海底トンネルに関する質問事項に対する回答

2022年3月25日

東京電力ホールディングス株式会社

図 シールドマシン（泥水式シールド）

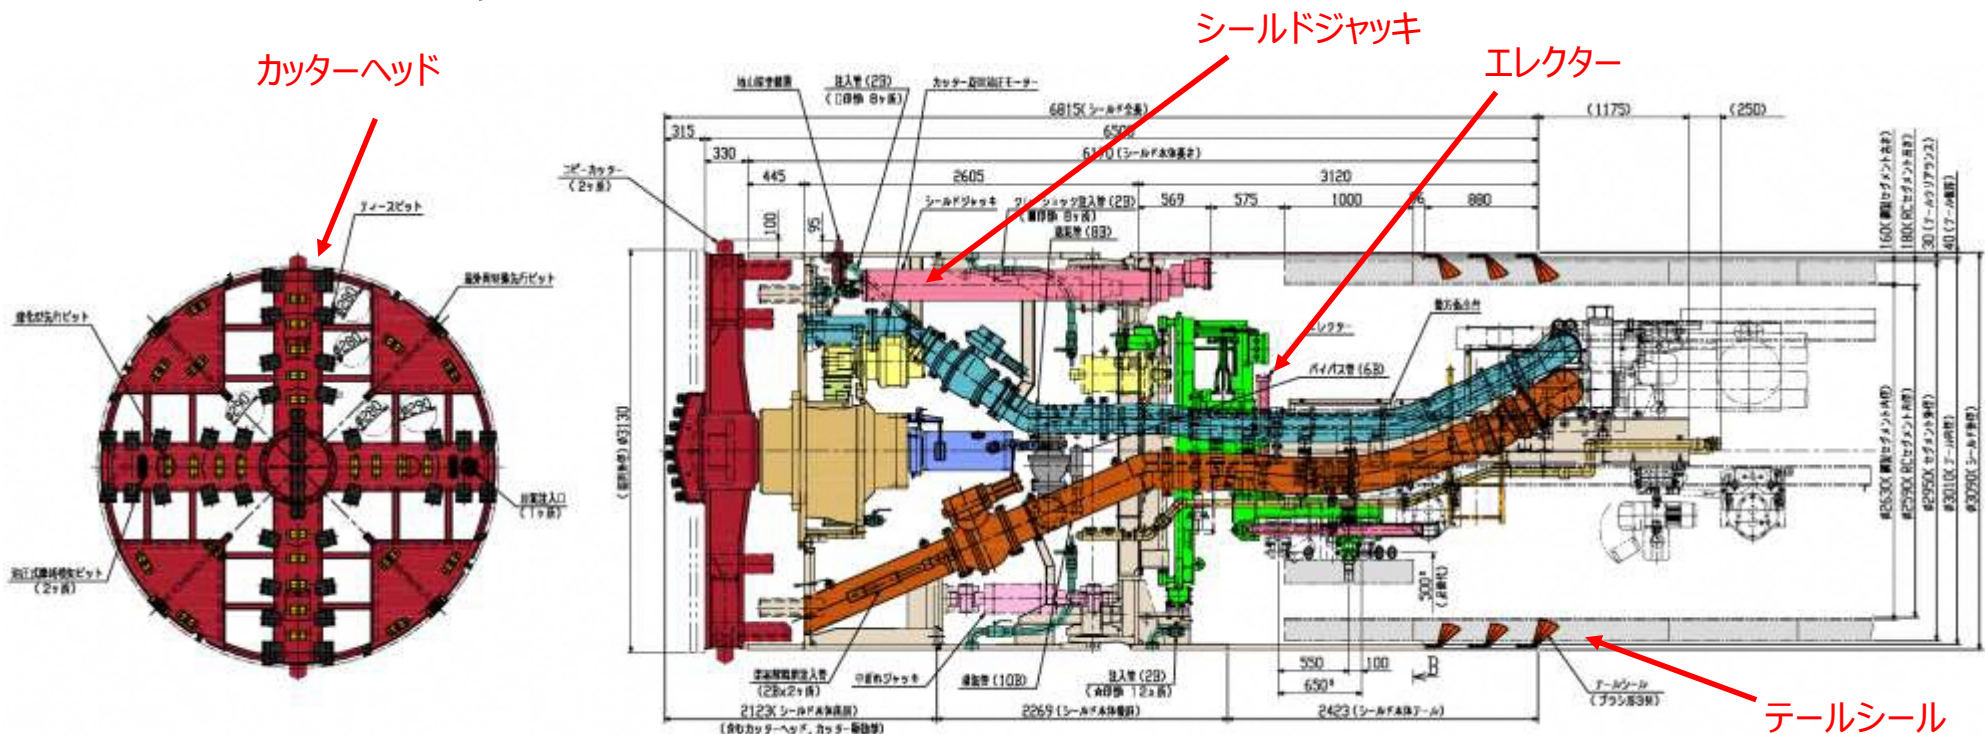
- トンネルは岩盤中の中をとおり、放水口を岩盤に設けているのは適切な選択です。比較的しっかりした岩を掘削する計画ですが、掘削に用いるビットの摩耗については何か工夫していますか。

- 摩耗に強いE5種のビットを採用している。また、先行ビットとティースビットを段差配置し、最外周には最外周先行ビット（他先行ビットに対し体積を1.8倍）をティースビットと共に4パス配置している。さらに、ビットの溶接母材にはSKC材を用いている。
- また、予想摩耗量（特殊先行ビット）については以下のとおり。

予想摩耗量：23.11mm 許容摩耗量：50mm

許容摩耗量は、予想摩耗量の2倍以上あるので、ビット交換無しで掘進が可能と判断している。

【シールドマシンの寸法】

- 外径：φ3,090 mm
- シールド全長：6,815 mm、シールド機長：6,500mm、シールド本体長さ：6,170mm

【シールドマシンの主な装置】

- カッターヘッド：面板タイプ
- シールドジャッキ：総推力12,000kN、掘進速度62mm/分（全数作動時）
- エレクター：リングギヤ門型式
- テールシール：ワイヤブラシ耐圧型

審査会合 (第12回) 資料P44より

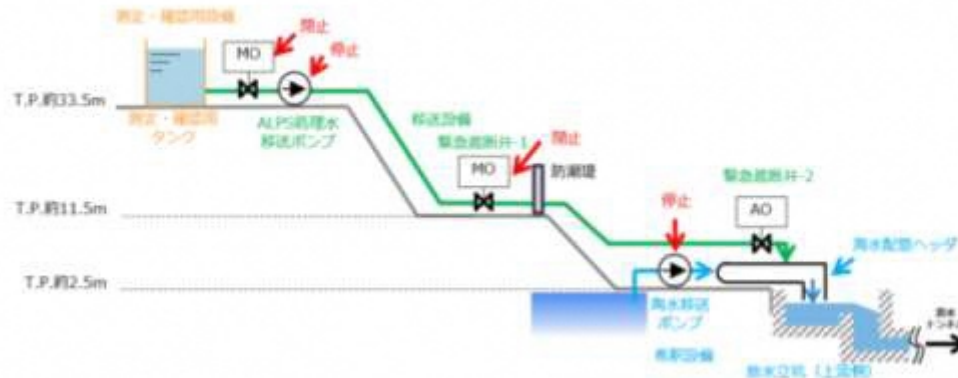
- 下流水槽の水面と海水面との水位差は最大1.6mですが、高潮の時などに放流水の逆流は考えられませんか。津波に対してはどういうお考えでしょうか。

- 自然現象に対する設計上の考慮として、設備が損傷するリスク等がある場合は、免震重要棟集中監視室の監視制御装置より、海洋放出を手動で停止する運用としており、具体的な事象としては以下を想定している。

No.	手動停止させる事象	停止理由
1	震度5弱以上の地震	地震により設備の機能喪失した場合の影響を最小化するため
2	津波注意報	津波によって2.5m盤の設備が損傷するリスクがあるため
3	竜巻注意報	竜巻によって各設備が損傷するリスクがあるため
4	高潮警報	設計通りに水頭圧による海洋放出ができないリスクがあるため
5	その他	No.1~4以外に異常の兆候があり、当直長が停止する必要があると認める場合には、海洋放出を停止させるため
